泊発電所 3号炉
設置許可基準規則への適合状況について
第八条
第四十一条

(審査会合における指摘事項回答)

令和5年4月7日
北海道電力株式会社

ピットイメージ図

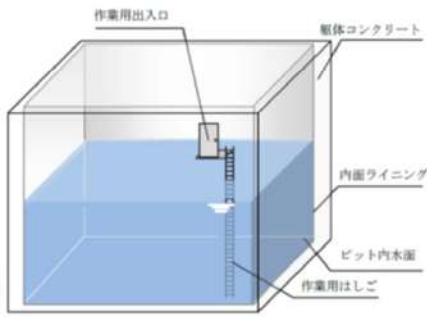
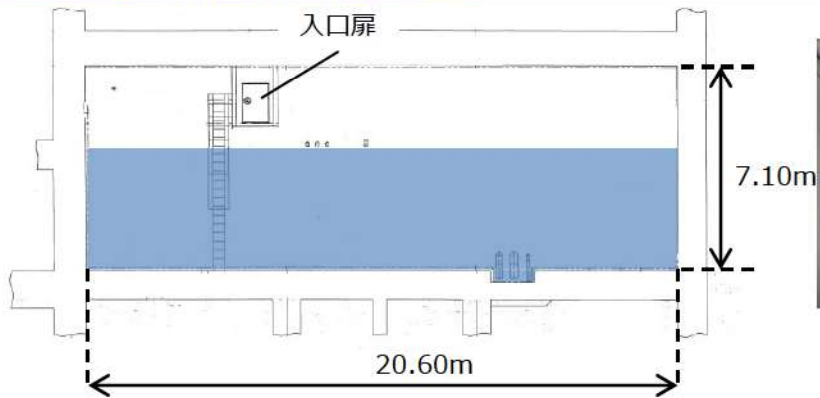
修正前 (令和5年1月24日審査会合)	修正後	修正理由
設置しない ・燃料取替用水ピット室 ・補助給水ピット室 ・廃液貯蔵ピット室	設置しない ・燃料取替用水ピット室 ・補助給水ピット室 ・廃液貯蔵ピット室	各ピットは 全面が金属 に覆われており、ピット内は水で満たされていること、各ピット室エリアは、可燃物を置かず、発火源がない設計とすることから、 火災が発生するおそれはない。 したがって、各ピット室エリアには、 火災感知器を設置しない設計とする。
設置しない ・ダクトスペース	設置する ・ダクトスペース	ダクトスペースの壁面（石こうボード製）の一部天井付近を撤去することで隣接区画と区画統合することにより、火災審査基準 2.2.1 (1) ①②の通りに 火災感知器を設置する設計とする。
設置しない ・フィルタ室 ・脱塩塔室 ・使用済樹脂貯蔵タンク室	設置する ・フィルタ室 ・脱塩塔室 ・使用済樹脂貯蔵タンク室	先行審査実績を踏まえ、当該火災区画の適切な位置に感知器を 設置することにより火災をもれなく確実に感知する設計とする。
